Информационное сообщение: Подключение бойлеров к контуру теплоносителя

INFO – Для бойлеров линеек Smart & Comfort

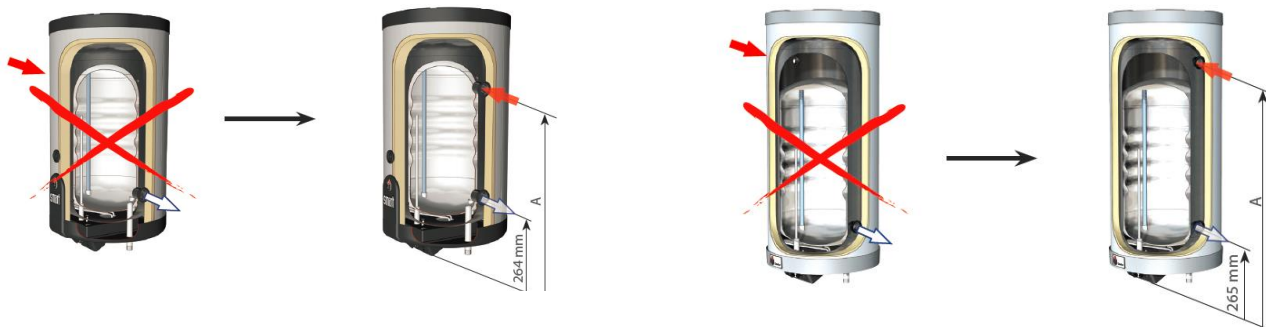
A. Подключение бойлеров по контуру теплоносителя унифицировано до присоединительного диаметра 1" для моделей Smart & Comfort

B. Подключение подающей и обратной линии теплоносителя выполнены с правой стороны

A. Модели, где подключения к контуру теплоносителя были стандартизованы с присоединительного диаметра 5/4" до 1":

Smart EW 100 – 130 – 160 - 210 - 240

B. Модели, где подключения к контуру теплоносителя были перенесены на одну сторону

Smart EW 100 – 130 – 160 - 210 – 240

Comfort E 100 – 130 – 160 - 210 – 240

- Применимо ко всем бойлерам Smart EW и Comfort E, начинающихся с **серийного номера № S152320**
- В течении переходного периода будут поставляться бойлеры с двух заводов, но в ближайшем будущем бойлеры будут поставляться **только с завода в Словакии.**
- Серийный № **Axxxxxx** = произведено на заводе в Бельгии
- Серийный № **Sxxxxxx** = произведено на заводе в Словакии
